ふそう スーパーグレート、エアロエース、エアロクィーンの
原動機（オイルポンプ）のリコールについて

リコール届出番号	4979	リコール開始日	令和3年 6月23日
不具合の部位(部品名)	原動機（オイルポンプ）		
基準不適合状態にあると認める構造、装置又は性能の状況及びその原因	大型トラック及びバスのエンジンにおいて、オイルポンプの製造のばらつきにより、ポンプのギヤシャフトが傾くことがある。そのため、ギヤの歯面が摩耗し、そのままの状態で使用を続けると、ギヤが破損してエンジンへの供給油圧が低下し、最悪の場合、エンジンが焼き付き路上故障や火災に至るおそれがある。		
改善措置の内容	全車両、オイルポンプ近傍の騒音値を計測し、ポンプの歯面が摩耗していると判断されたものは、対策品に交換する。

改 善 箇 所 説 明 図

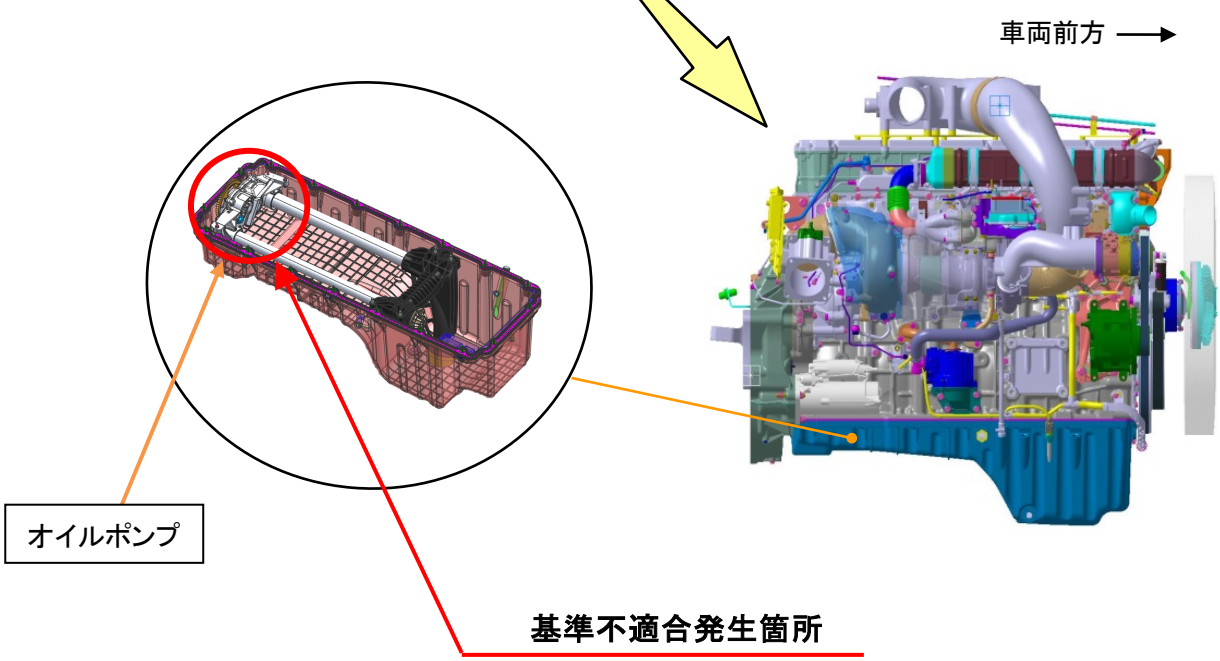
大型トラック及びバスのエンジンにおいて、オイルポンプの製造のばらつきにより、ポンプのギヤシャフトが傾くことがある。そのため、ギヤの歯面が摩耗し、そのままの状態で使用を続けると、ギヤが破損してエンジンへの供給油圧が低下し、最悪の場合、エンジンが焼き付き路上故障や火災に至るおそれがある。

全車両、オイルポンプ近傍の騒音値を計測し、ポンプの歯面が摩耗していると判断されたものは、対策品に交換する。

注　：□は、計測結果により交換する部品を示す。
識別　：作業完了車には、所定の位置に「HD189」の文字が記載された白黄色のシールを貼付ける。
トラック：助手席リヤドアピラーストライカー付近
バス　　：車両左後方点検リッド裏
